## **INFORME N° 01046 -2022-SENACE-PE/DEIN**

**ASUNTO** : Evaluación de la solicitud de Actualización del Estudio de Impacto Ambiental detallado del “*Proyecto de Irrigación e Hidroenergético del Alto Piura*” presentada por el Proyecto Especial de Irrigación e Hidroenergético del Alto Piura.

Luego de evaluar el Levantamiento de Observaciones y las Informaciones Complementarias realizadas a la Actualización del Estudio de Impacto Ambiental Detallado (AEIA-d) del “Proyecto de Irrigación e Hidroenergético del Alto Piura”, presentado por el Proyecto Especial de Irrigación e Hidroenergético del Alto Piura. se han inidentificado observaciones, las mismas que deberán ser subsanadas:

**Figura 7.** Diagrama cuantificado del requerimiento de agua por Sub componente del Componente I

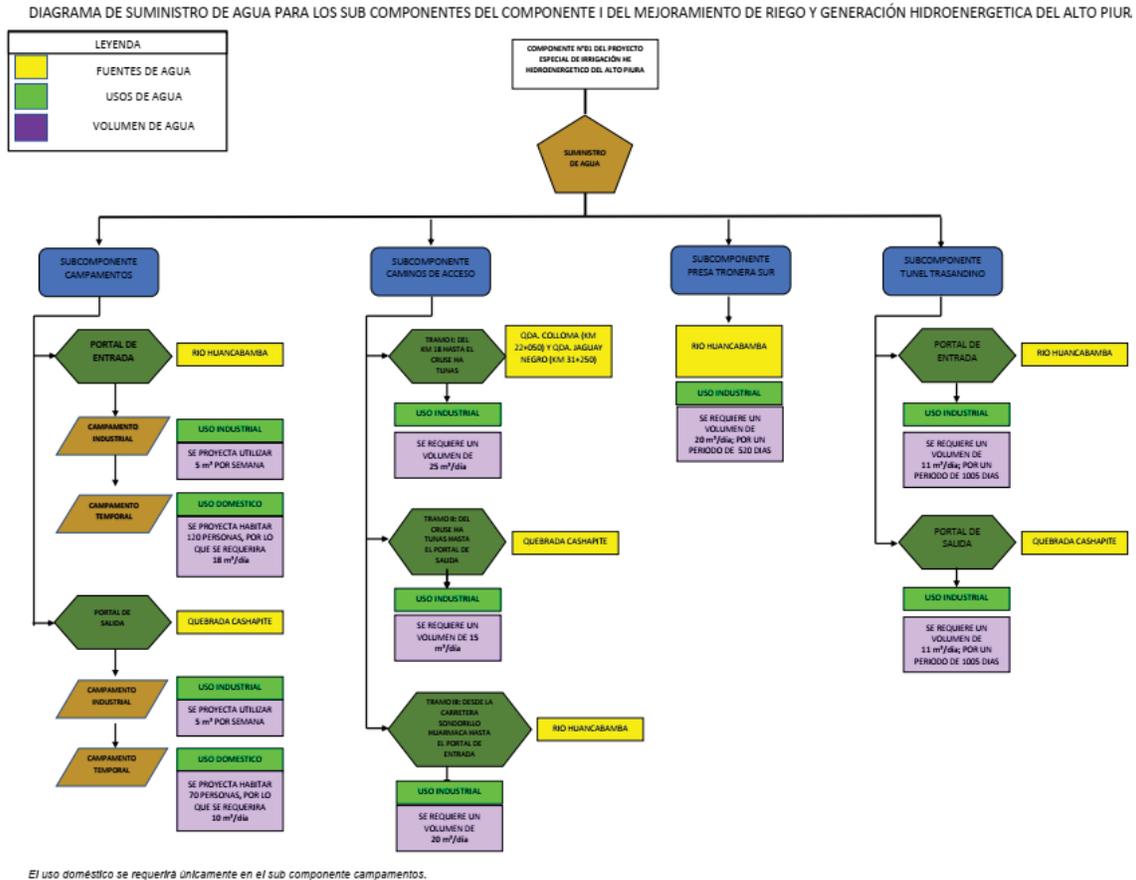
En la Tercera Información Complementaria remitida con Oficio N° 01563-2022-SENACE-PE/DEIN presenta el anexo 12.11 con tres diagramas: de fuentes de abastecimiento, diagrama de flujo de agua del componente I, y diagrama cuantificado usos industrial.
